Copie de l'avis technique de la direction départementale des services d'incendie et de secours du Doubs relatif au dossier d'Autorisation Environnementale AIOT 0100014922 (SYBERT ORNANS).

AVIS TECHNIQUE EXAMEN DE PROJET

***Avis du service de l'UDAP du Doubs sur la demande d'autorisation
environnementale***

**Construction d'une déchetterie (écocentre)
SYBERT – Mr F.DAVID
– lieu dit « Au Malade », chemin du Gradion - 25 290 Ornans
Site classé Falaises d'Ornans et Vallée de la Brème**

Plan de la future déchetterie (Ecocentre)

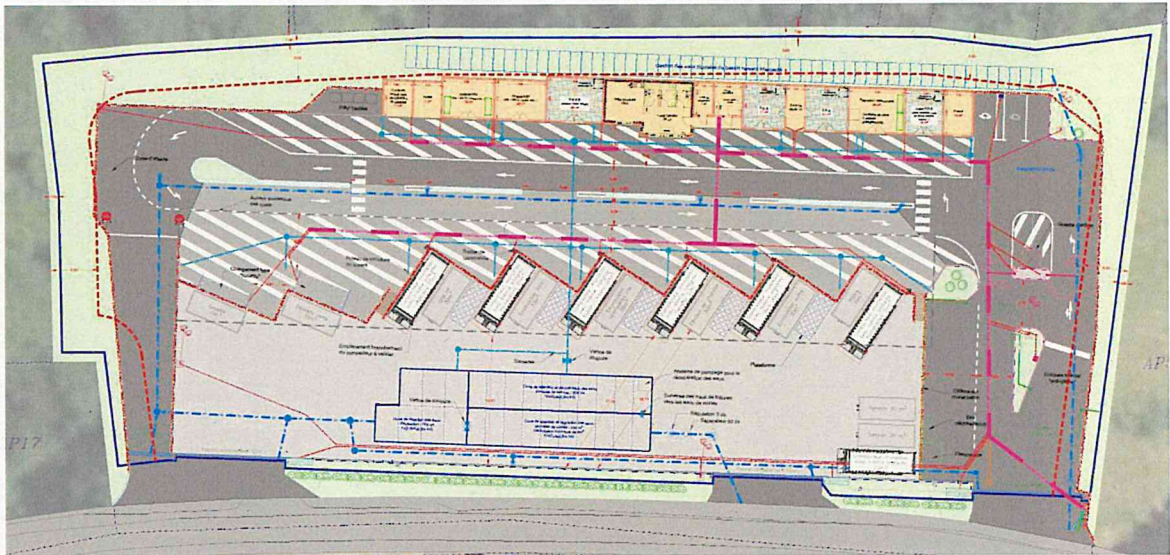
L'étude d'impact mentionne qu'aucune servitude d'utilité publique (SUP) ne s'applique sur les parcelles concernées. Or, un site classé au titre du Code de l'Environnement, constitue une SUP affectant l'utilisation des sols.

Dans le chapitre « description des aspects pertinents de l'état actuel de l'environnement », la partie traitant du paysage et du patrimoine montre des photos essentiellement proches du terrain concerné. Depuis le chemin du Gradion, on peut mesurer visuellement la situation haute de la parcelle vis à vis des installations existantes en contrebas sur le site inscrit (photo n°2). Cette position dominante offre une grande visibilité du site depuis différents points de vue (proches ou lointains). L'étude d'impact, vis à vis du paysage et de la servitude engendrée par le site classé, demeure assez succincte quant à cet état de fait, bien qu'elle annonce un enjeu fort sur ce sujet. Les quelques éléments descriptifs n'offrent pas une analyse exhaustive qui permettra de mesurer la bonne insertion du projet envisagé.

Les incidences notables du projet, notamment sur la topographie du terrain, ne font pas apparaître l'impact non négligeable des déblais/remblais nécessaires à la réalisation de la déchetterie. La coupe fournie pour élaborer cette étude montre des dénivelés importants qui atteignent pas loin de 7m de haut par rapport au terrain naturel. Les deux terrasses d'activité envisagées ne montrent aucune attention particulière quant à une insertion paysagère soucieuse de son environnement. Ces dernières perturbent grandement le terrain naturel et vont faire perdre la lecture homogène de cette prairie, tampon vert entre l'urbanisation (site inscrit) et la forêt. Il est à noter des incohérences de chiffres quant aux volumes de terre végétale extraite du site (1 700 m³ versus 17 000m³) pour la réalisation des plateformes.

Les propositions contre l'érosion des sols pour maintenir les talus ne vont pas dans le sens d'une bonne insertion paysagère. Ces mesures relèvent essentiellement de dispositifs utilisés lors de projets de génie civil. L'incidence mesurée dans cette étude apparaît sous-dimensionnée au regard des éléments graphiques et des chiffres annoncés. Les incidences notables du projet, notamment sur son impact paysager et patrimonial reprennent le descriptif du projet élaboré par le maître d'œuvre ou le maître d'ouvrage de l'opération (PJ 83). Bien qu'il soit noté, pour l'enjeu paysager, que l'incidence initiale est forte, directe, permanente et à long terme, les mesures d'évitement mentionnées dans les tableaux E1.1, E3.2b, de compensation C1.1a et d'accompagnement A3.b reprennent le descriptif du projet cité ci-dessus sans élément d'analyse pertinent nécessaire pourtant à la bonne préservation du site classé.

L'ensemble de cette étude d'impact analyse de manière approfondie l'ensemble des problématiques liées à la construction d'une ICPE (sanitaire, pollution, bruit, gestion des flux, etc). Il est à regretter que cette dernière soit succincte en matière de conservation et insertion dans le paysage et ne prenne pas toute la mesure de la préservation d'un site classé au titre du Code de l'Environnement.

Au regard des éléments exposés ci-dessus, du manque d'éléments d'analyse sur l'enjeu paysager indiqué comme fort dans l'étude d'impact, de l'importance et la nature des travaux, ouvrages et aménagements projetés et à leurs incidences prévisibles sur l'environnement du site classé, l'architecte des bâtiments de France émet un **avis défavorable au projet.**
